ZDM.ZP.261.2.1.2024

Dotyczy: postępowania o udzielenie zamówienia publicznego pn.: „**Budowa ulic: Południowej, Skowronkowej, Jaskółczej oraz nowoprojektowanego odcinka ulicy pomiędzy ulicami Południową i Skowronkową w Grudziądzu**” (z podziałem na dwie części )

### VI Wyjaśnienia treści Specyfikacji Warunków Zamówienia

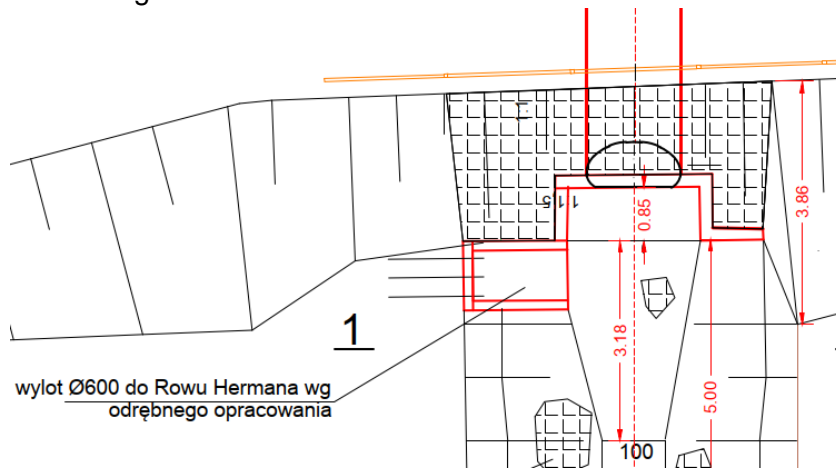
71. Dotyczy Przepustu na rowie szczegółowym. W SST jest zapis:

„Ponieważ w trasie projektowanej drogi w rejonie rowu występują grunty słabonośne: torf i gytia o miąższości do 3,4m poniżej terenu, projekt przewiduje wymianę gruntu na sypki z jego zagęszczeniem do IS-0,8 wg Proctora.

Roboty projektuje się wykonać w szalunku z grodzic stalowych G 61, zakotwionych na gł. 1m w grunt mineralny (piaski). Grodzice pozostawić w gruncie.”

Na jakiej podstawie Zamawiający stwierdził, że ścianki wystarczy zakotwić na 1m? Naszym zdaniem ścianki powinny być zakotwione 2/3 długości. Wymiana gruntu ma być zrobiona na ok 3,4m, więc ścianki powinny zabite na ok 7m.

Grodzice G61 na rowie szczegółowym można zakotwić na 2/3 ich długości, lub zabić na głębokość zgodną z projektem z wykonaniem rozpór w miarę postępu robót związanych z usunięciem gruntu nienośnego w przestrzeni między ściankami szczelnymi.
